1.1 CONCEPTO TÉCNICO No. CT:	**5973**
1.2 ÁREA:	TÉCNICA Y DE GESTIÓN
1.3 COORDINACIÓN:	INVESTIGACIÓN Y DESARROLLO
1.4 REFERENCIA CRUZADA RADICADO FOPAE:	2010ER15111
1.5 RESPUESTA OFICIAL No.	RO-45004

2.1 SOLICITANTE:	CURADURÍA URBANA No. 2
2.2 PROYECTO:	MEJORAMIENTO VIVIENDA
2.3 LOCALIDAD:	19. Ciudad Bolívar
2.4 UPZ:	68. El Tesoro
2.5 BARRIO O SECTOR CATASTRAL:	Sector Catastral Cedritos del Sur
2.6 DIRECCIÓN:	Diagonal 77 A Sur # 18 D – 12
2.7 CHIP:	AAA0028ZOZE
2.8 MANZANA CATASTRAL:	16
2.9 PREDIO CATASTRAL:	02
2.10 ÁREA (m^2):	74.03
2.11 FECHA DE VISITA:	Noviembre 2 de 2010

Fotografía No. 1. Predio de la Diagonal 77 A Sur # 18 D – 12, en el sector catastral Cedritos del Sur de la Localidad de Ciudad Bolívar.

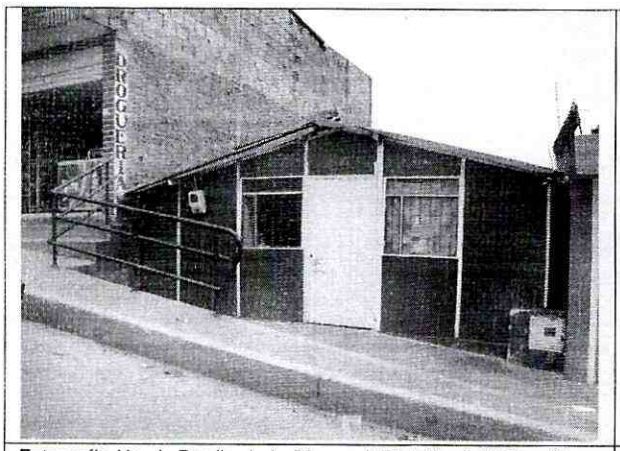
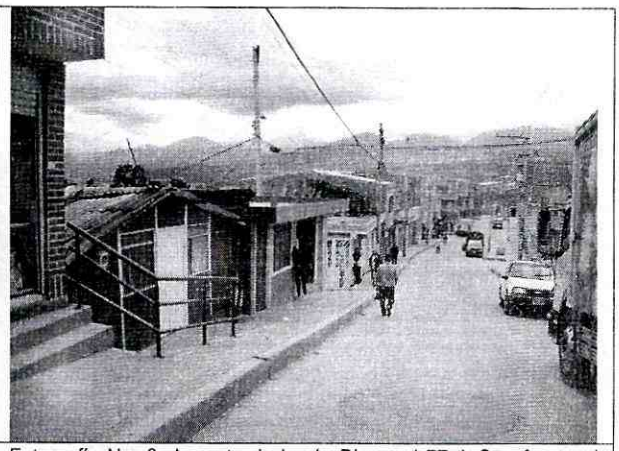
La zona donde se busca desarrollar el proyecto corresponde con uso de suelo urbano con edificaciones de tipo residencial. Es un sector consolidado a nivel urbano, con densidad de construcción alta, contando con vías pavimentadas (ver Fotografías No. 1 y 2); así mismo, las vías del sector cuentan con sistemas de drenaje para el manejo de escorrentía superficial, que se conectan con la red de alcantarillado pluvial; también cuenta con un sistema de alcantarillado sanitario sobre la Diagonal 77 A Sur. En la zona se encuentran viviendas de entre uno (1) y tres (3) niveles, en un terreno con pendiente media a alta.

En el momento de la visita técnica al predio de la Diagonal 77 A Sur # 18 D – 12, en el sector catastral Cedritos del Sur de la Localidad de Ciudad Bolívar, se encontró construida una edificación tipo vivienda prefabricada de tres niveles, la cual se estaba habitada al momento de la visita; en el predio no hay evidencias de procesos de remoción en masa de carácter local, tampoco se encontraron evidencias de procesos de remoción en masa de carácter general en la ladera o zonas aledañas al predio evaluado.
